Teema: FW: Puhtaleiva-Voldi kergliiklustee ehituse eelprojekt

Olete esitanud Transpordiametile kooskõlastamiseks Tartu maakonnas Tartu vallas riigitee nr 39 Tartu - Jõgeva - Aravete km 11,490 kuni km 15,000 Puhtaleiva-Voldi JJT eelprojekti asendiplaanid (P.P. Ehitusjärelevalve OÜ, töö nr PP21011, Puhtaleiva-Voldi kergliiklustee ehituse eelprojekt).

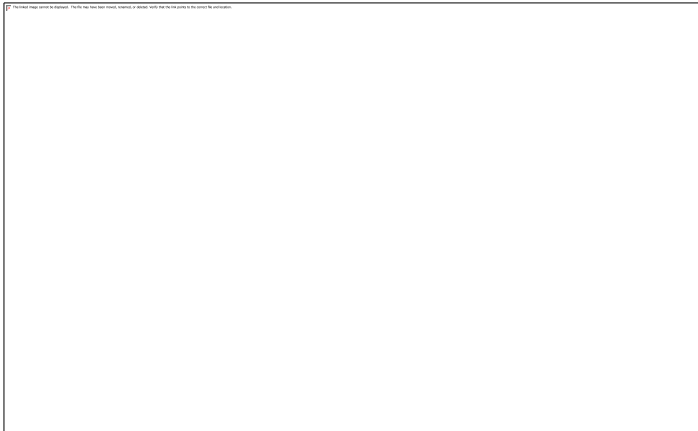
1. Kivi kinnistu (katastritunnusega 79402:001:0667) juures, km 12,3 on märgitud põrkepiirde mahaviik 8 m, projektis palume korrigeerida ning näidata mahaviik 12 m.

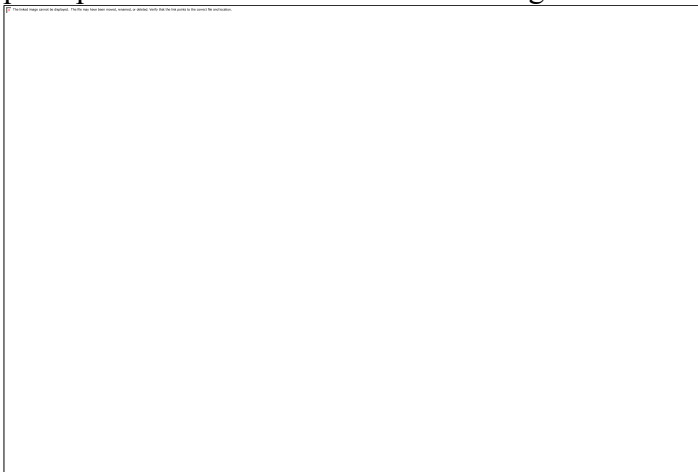
2. Vissaku (katastritunnusega 79402:001:0330) kinnistu mahasõidul, km 12,375 mitte projekteerida põrkepiirde mahaviike. Ette näha löögiterminalid.
